PROJEKT KONCEPCYJNY ZMIAN

BUDOWY MIEJSC GROMADZENIA ODPADÓW
NA OSIEDLU SĘPOLNO - WSCHÓD
WE WROCŁAWIU

PO KONSULTACJACH SPOŁECZNYCH
ODBYTYCH W DNIU 21.05.2024

PROJEKT ZAGOSPODAROWANIA TERENU _PÓŁNOCNA CZĘŚĆ

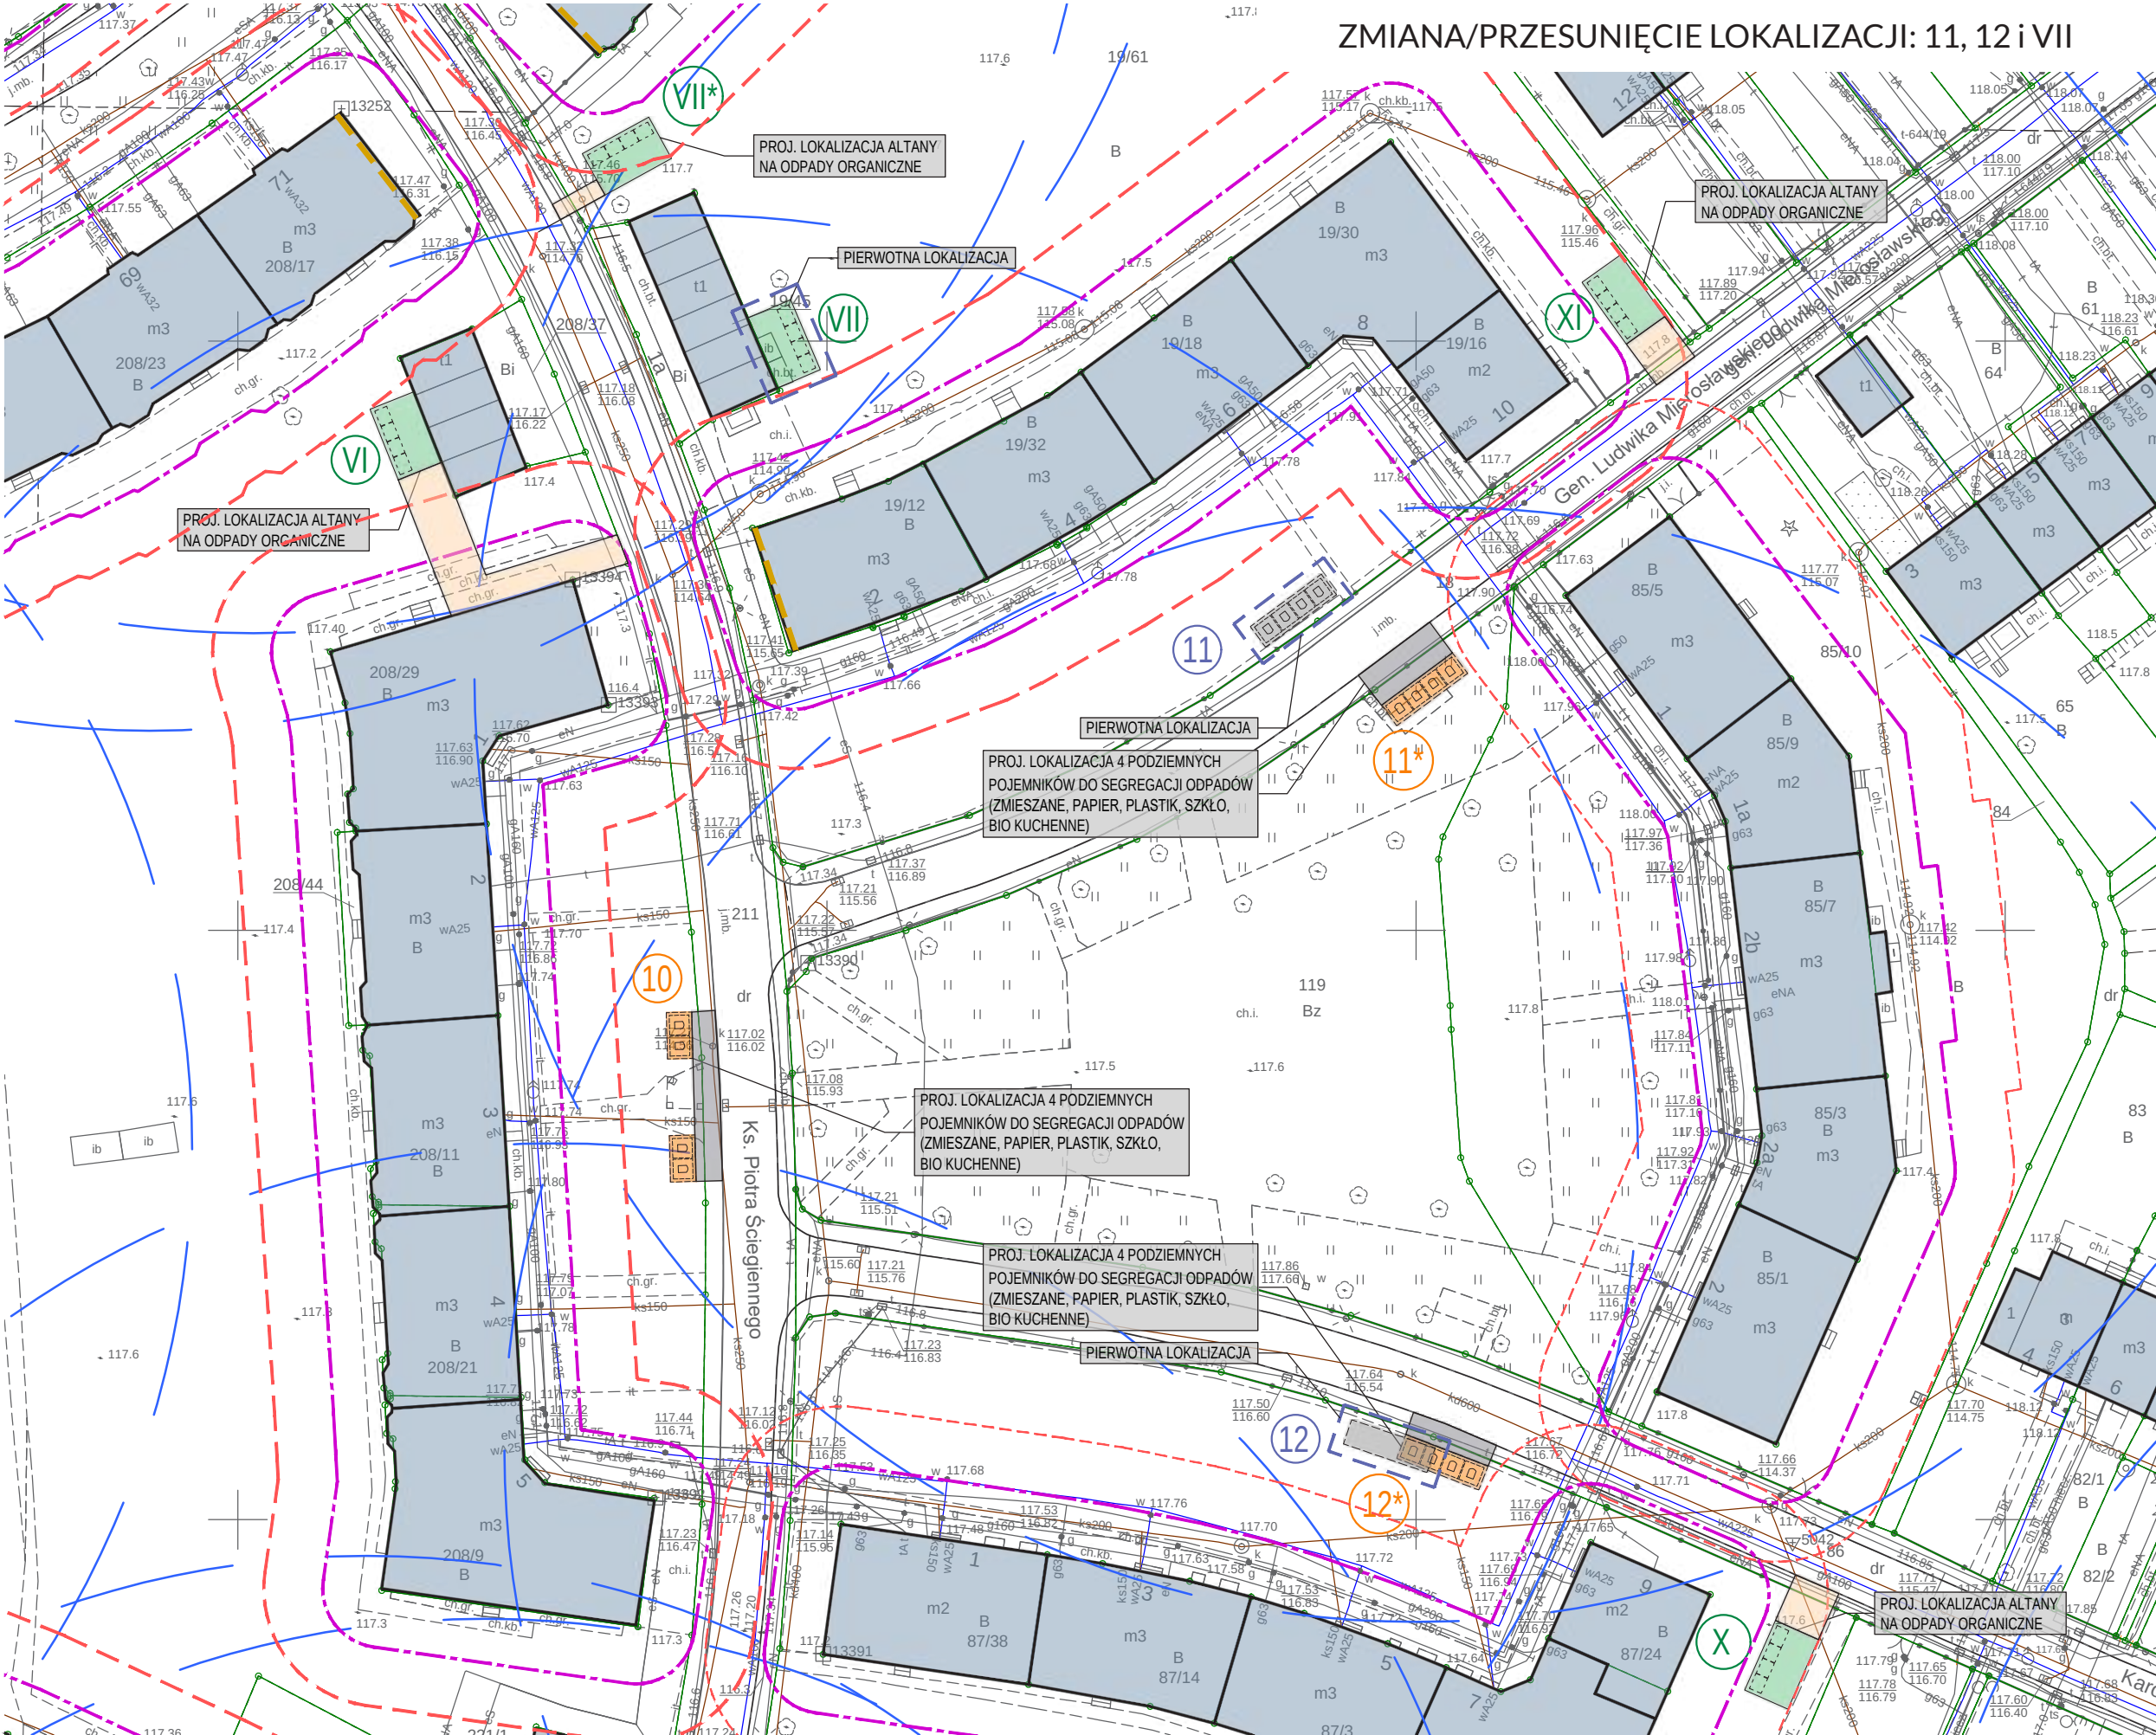
- PRZESUNIĘCIE PODZIEMNEGO MGO Z LOKALIZACJI NR 2
(LOKALIZACJA W PASIE DROGOWYM A NIE PRZY ŚCIANIE SZCZYTOWEJ BUDYNKU)
- PRZESUNIĘCIE PODZIEMNEGO MGO Z LOKALIZACJI NR 21
(BLIŻEJ KLATKI SCHODOWEJ PRZY UL. MICKIEWICZA NR 5)
- PRZESUNIĘCIE PODZIEMNYCH MGO Z LOKALIZACJI NR 11, 25 I 26
(LOKALIZACJA W MIEJSCU ISTNIEJĄCYCH MGO)
- PRZESUNIĘCIE ALTANY NA ODPADY ZIELONE Z LOKALIZACJI NR VII
(LOKALIZACJA DOSTĘPNA OD STRONY PASA DROGOWE A NIE PRZY ŚCIANIE GARAŻU)
- PRZESUNIĘCIE ALTANY NA ODPADY ZIELONE Z LOKALIZACJI NR XII
(LOKALIZACJA PRZY PASIE DROGOWYM A NIE WEWNĄTRZ KWARTAŁU)
- PRZESUNIĘCIE ALTANY NA ODPADY ZIELONE Z LOKALIZACJI NR XVI
(PRZESUNIĘCIE W MIEJSCIE ISTNIEJĄCEGO POLA DO ZAWRACANIA WEWNĄTRZ KWARTWAŁU)

- MGO PODZIEMNE: LOK. 2, 11, 12, 21;
- MGO NADZIEMNE (ALTANY): LOK. VII, XVI.

ZMIANA/PRZESUNIĘCIE LOKALIZACJI: 25 I 26
DODANIE LOKALIZACJI: XX I XXI

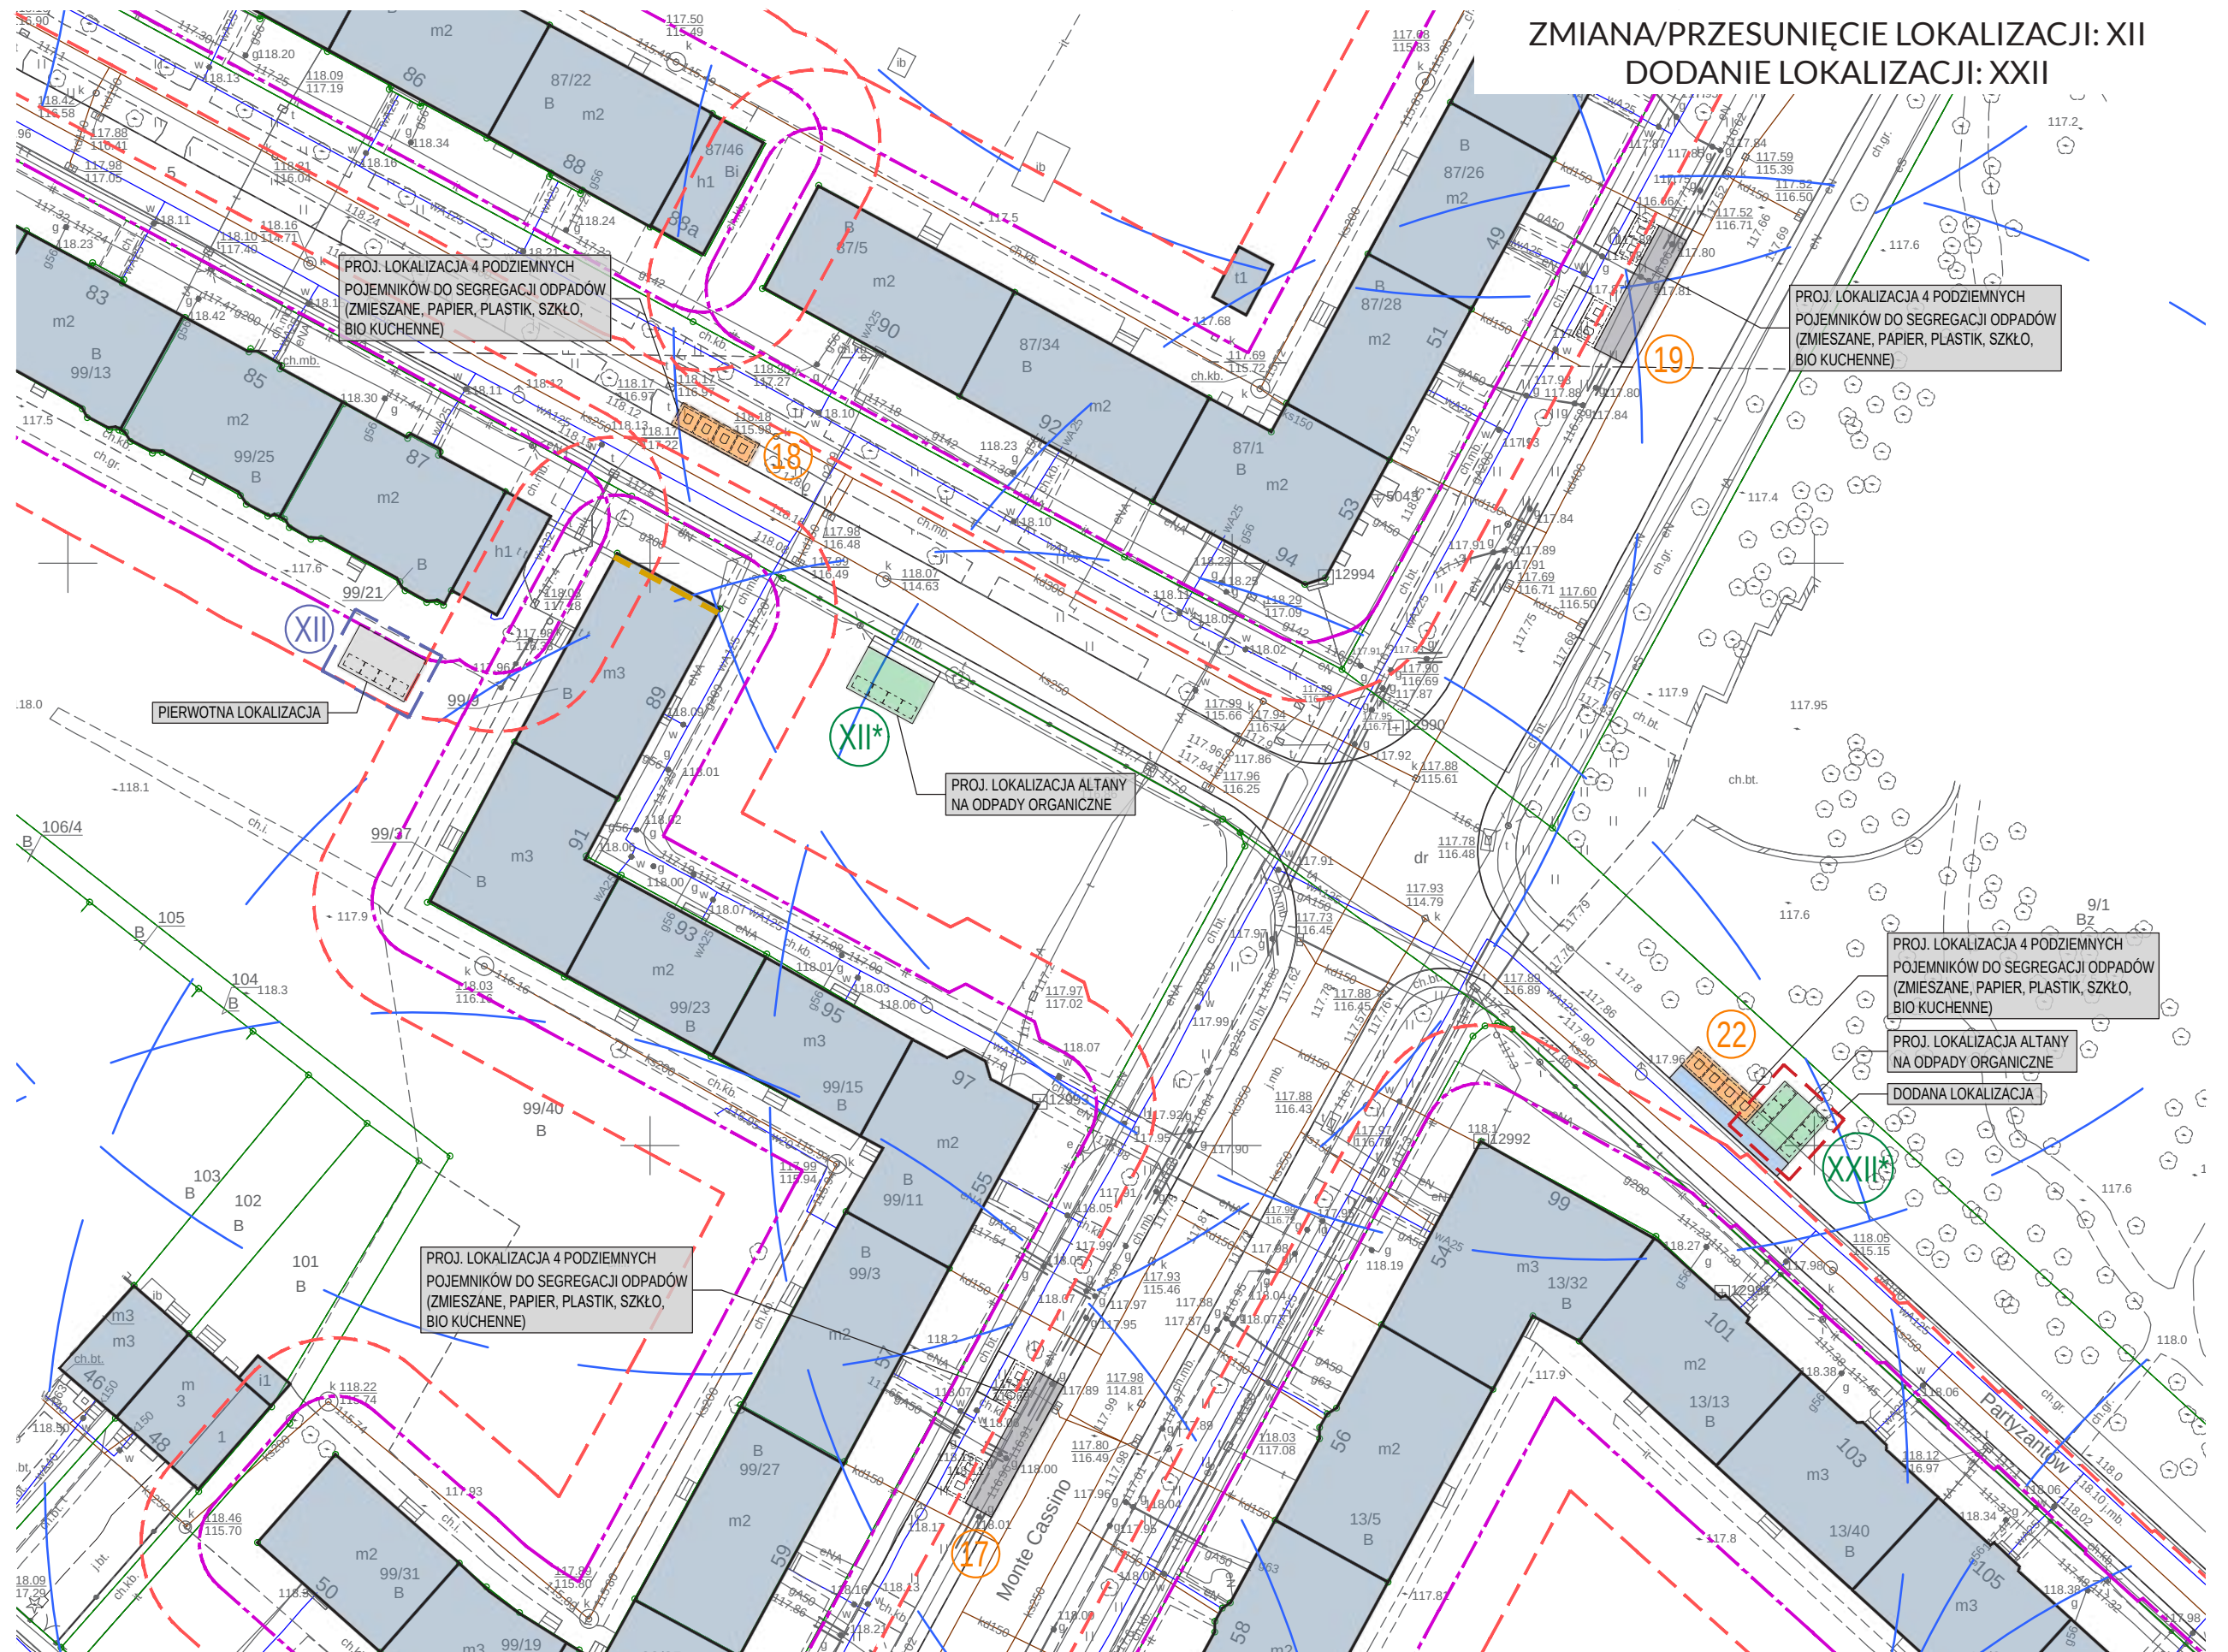
ZMIANA/PRZESUNIĘCIE:
- MGO PODZIEMNE: LOK. 25, 26;
- MGO NADZIEMNE (ALTANY): LOK. XII;

- MGO NADZIEMNE (ALTANY): LOK. XX, XXI, XXII.
